INFORME EVALUACIÓN TÉCNICA DE MATERIAL MAYOR

INFORME 2ª COMISIÓN TÉCNICA LICITACIÓN PÚBLICA N° 09/2019 CONTRATO DE SUMINISTRO DE CARROS FORESTALES PARA BOMBEROS DE LA REGIÓN DEL BIOBÍO.

Remite aclaraciones solicitadas en oferta técnica presentada en la licitación N° 09/2019 Contrato suministro de carros forestales para la región del Bio Bio.

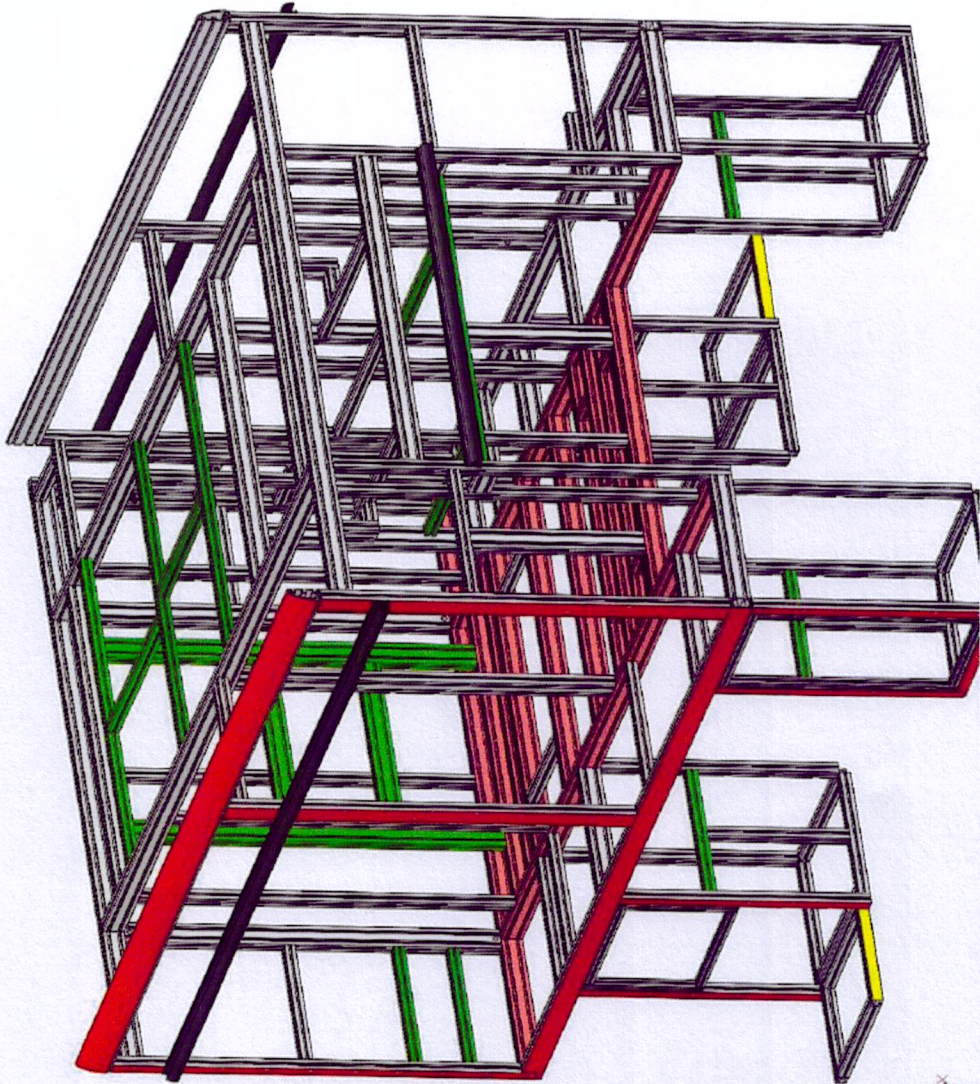
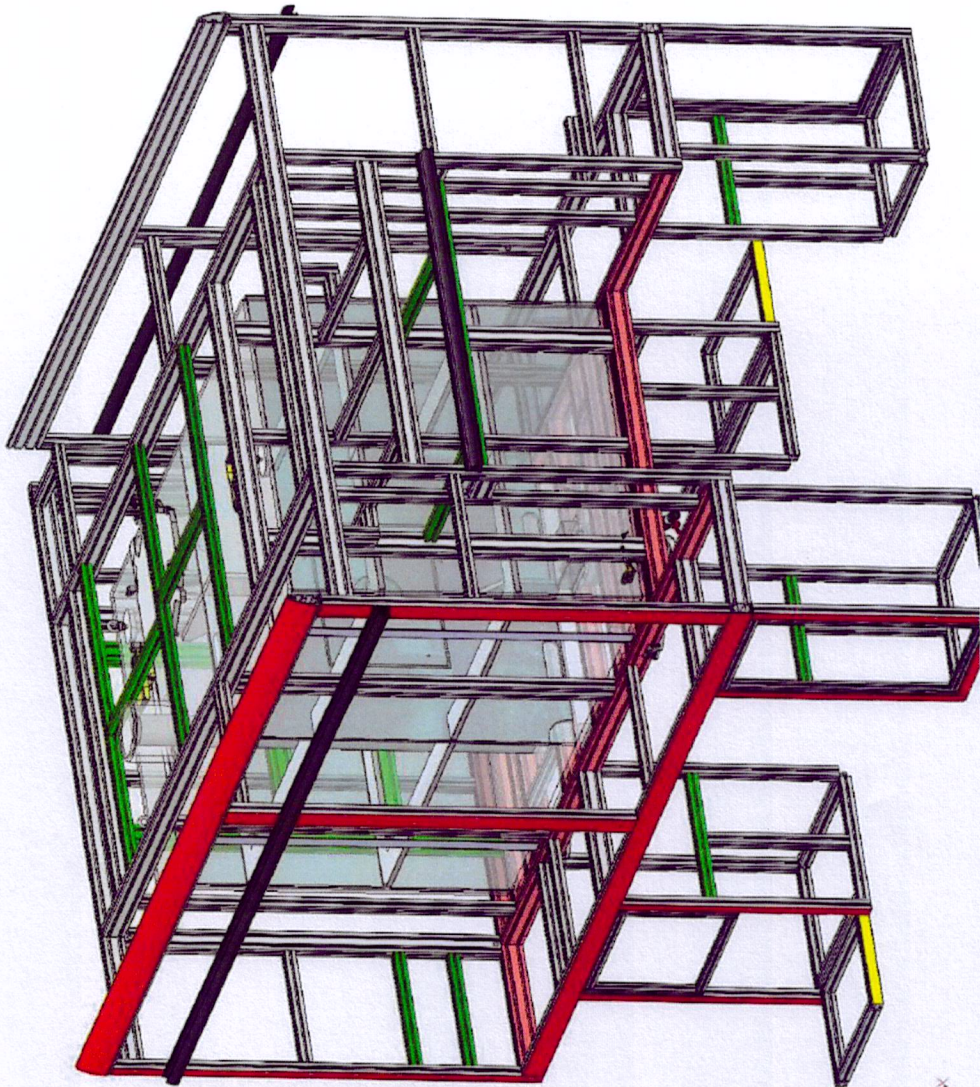
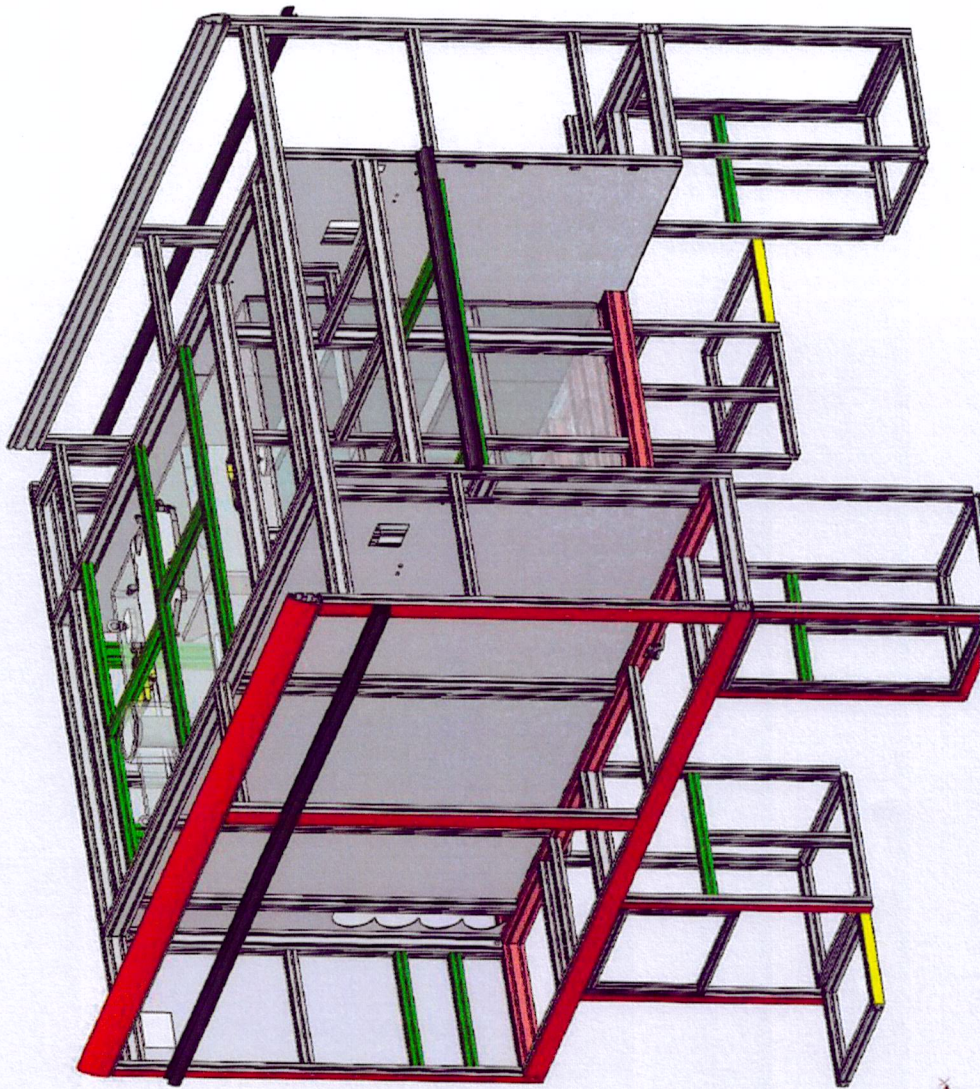
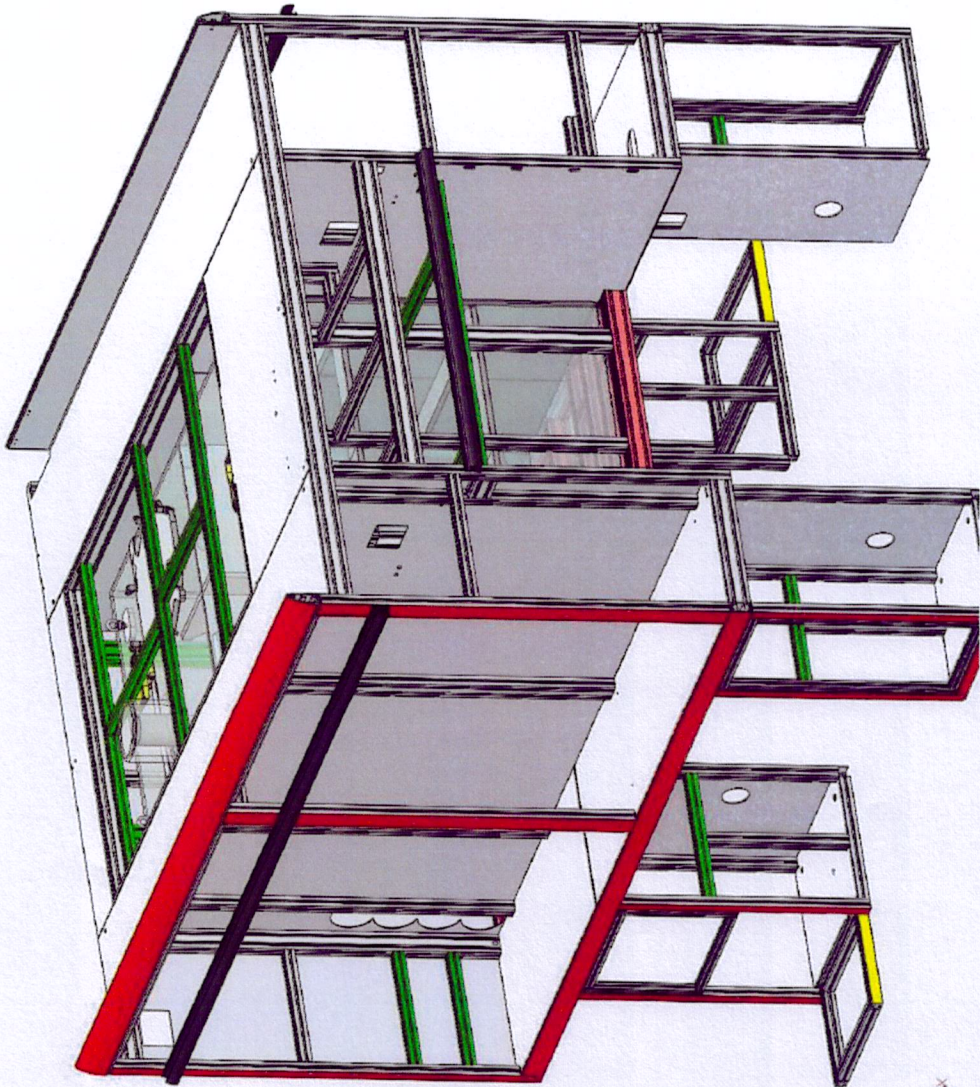
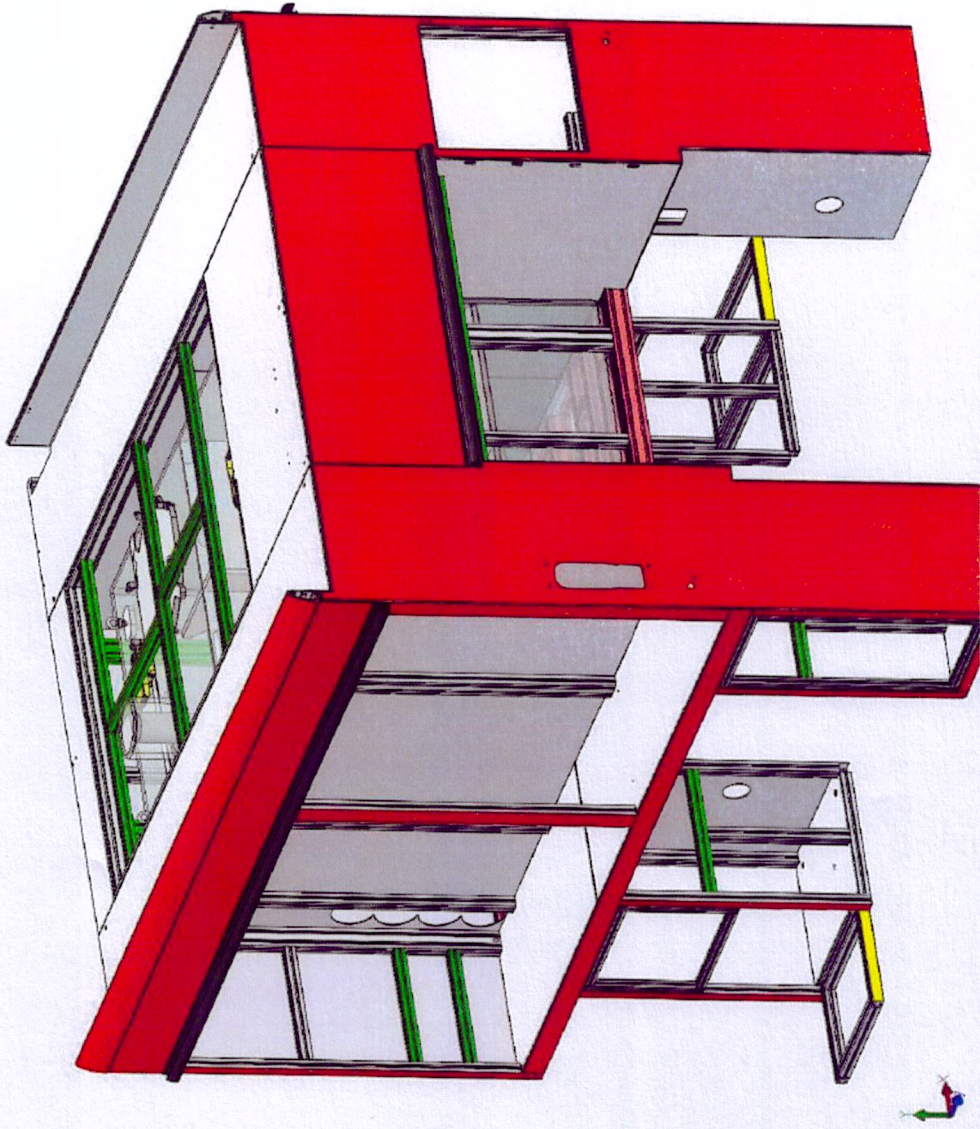
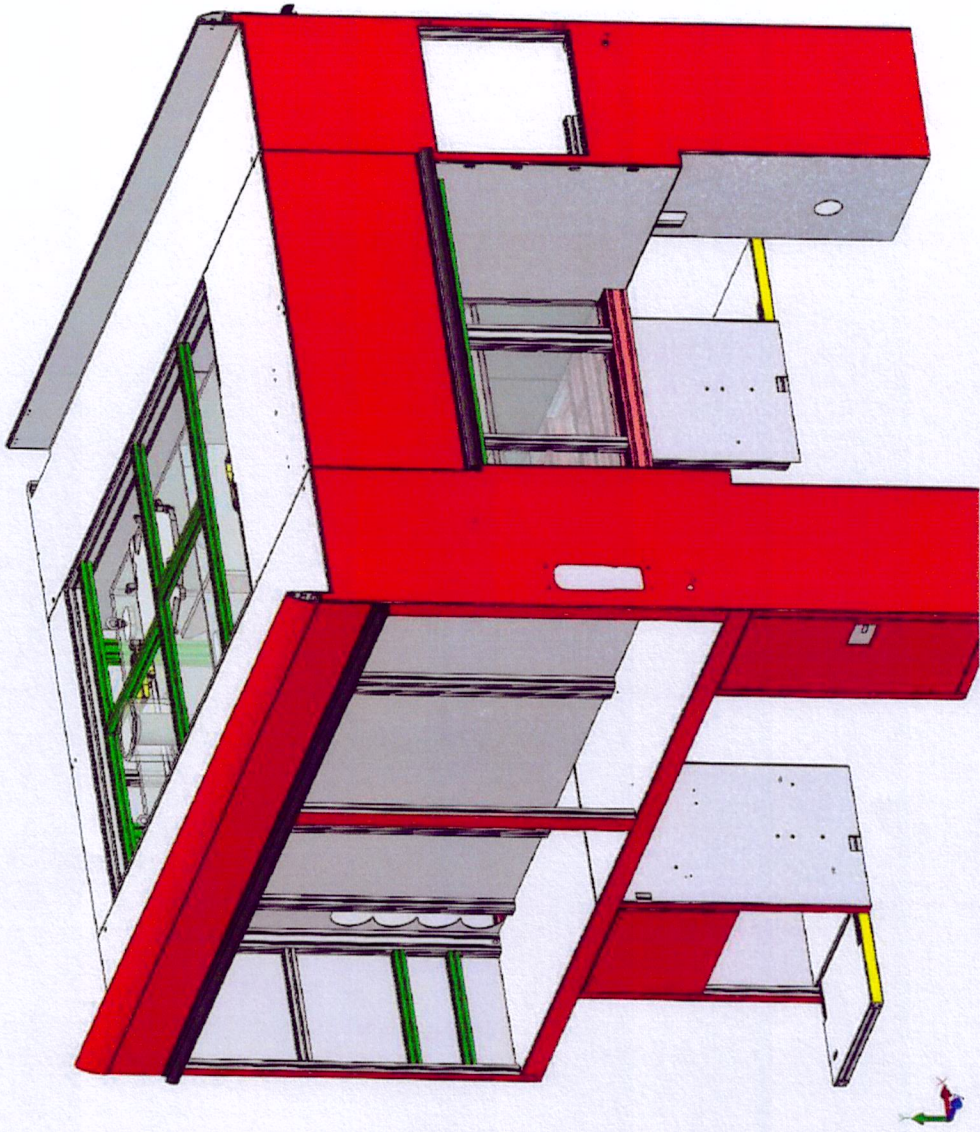
- Punto 8.1: En su oferta no se hace referencia a los materiales de construcción de la estructura secundaria, de acuerdo a lo solicitado en este punto; se solicita referirse a lo solicitado en este punto.

R: El carrozado se encuentra en un concepto monobloque paralelepípedo cual concepción favorece la resistencia contra la corrosión, detallado a bajo como sigue:
Consiste en una estructura de soporte hecha de perfiles de aleación de aluminio extrudados, protegidos por oxidación anódica.

Esta estructura principal está revestida con láminas de aleación de aluminio (estructura secundaria), fijadas mediante encolado con un "masilla adhesiva" de poliuretano, con altas características mecánicas, manteniendo su flexibilidad en el tiempo y permitiendo la expansión diferencial entre la piel y la estructura.

Se integra en la parte central del tanque y tiene espacios de almacenamiento lateralmente, especialmente dispuestos, que se cierran con cortinas corredizas estancas y ventilados por la circulación natural del aire (rejillas de entrada y branquias de evacuación).

Estructura principal : Aluminio anodizado.

Estructura secundaria : Aluminio anodizado.

Se adjuntan los planos de la estructura a continuación:

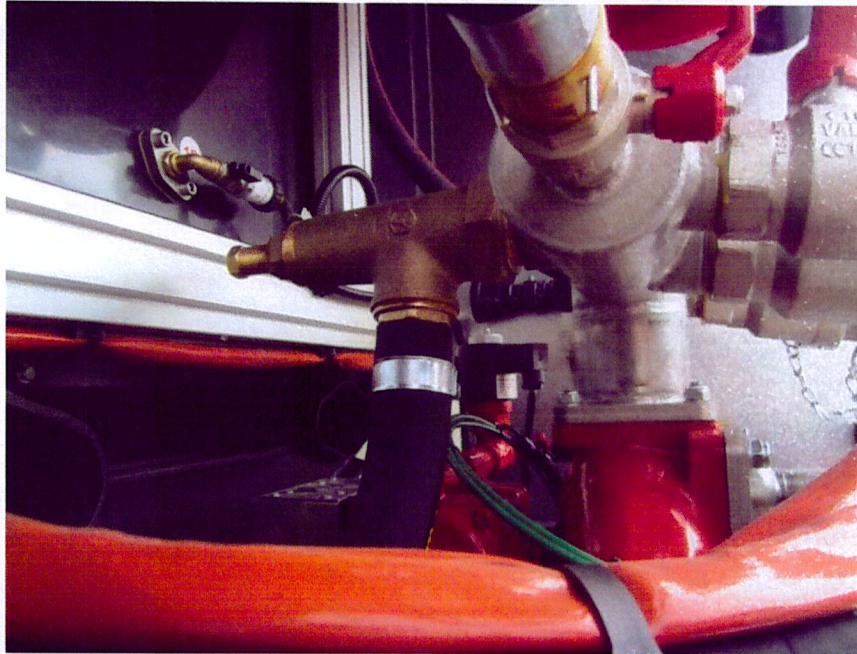
- Punto 9.3: En su oferta no declara que el estanque de su producto cumplirá con la resistencia solicitada; se solicita indicar si contará con este requerimiento.

R: El estanque resiste a 6 BAR de presión al ser alimentado.

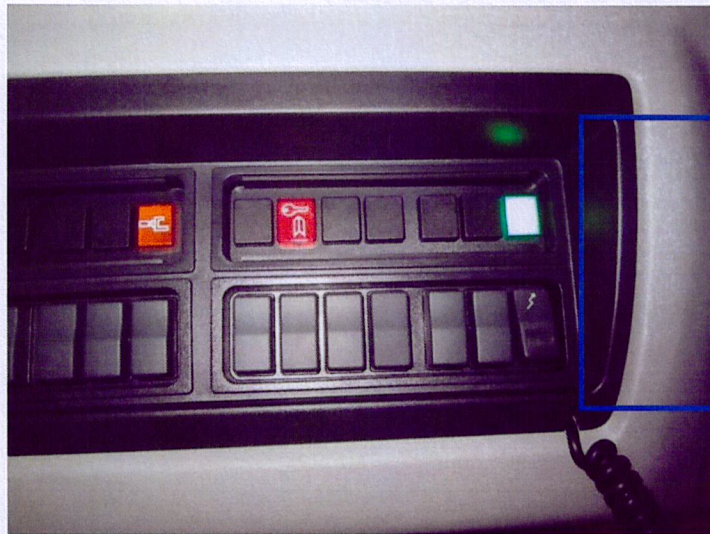
- Punto 10.15: En su oferta técnica no declara tener el sistema pedido; aclarar.

R: La unidad cuenta con un sistema de regulación de presión que mantiene una presión de descarga con respecto a un punto de ajuste dado por el conductor, independientemente del flujo suministrado por la bomba

- El cebado,
- El mantener de la presión,
- La gestión de la cavitación,
- La seguridad del motor del vehículo (apagado automático de la regulación si falla el agua o falla del aceite del motor).

La regulación está controlada por un interruptor de luz específico que permite la elección entre la operación con o sin regulación. La presión de descarga se ajusta mediante un botón "+" y un botón "-". La lectura de presión es directa en la barra del panel de control trasero. El pedido se utiliza fácilmente con guantes de intervención.

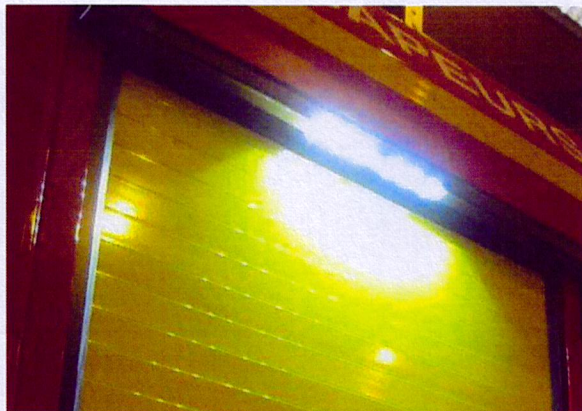
- Punto 13.3.2 y 13.3.3: Se solicitan 2 luces de escena en la parte trasera y una en la delantera, pero lo ofertado no lo indica; aclarar cumplimiento.

R: Dos luces LED de escena en la parte trasera y una en la delantera serán instaladas sobre el vehículo.
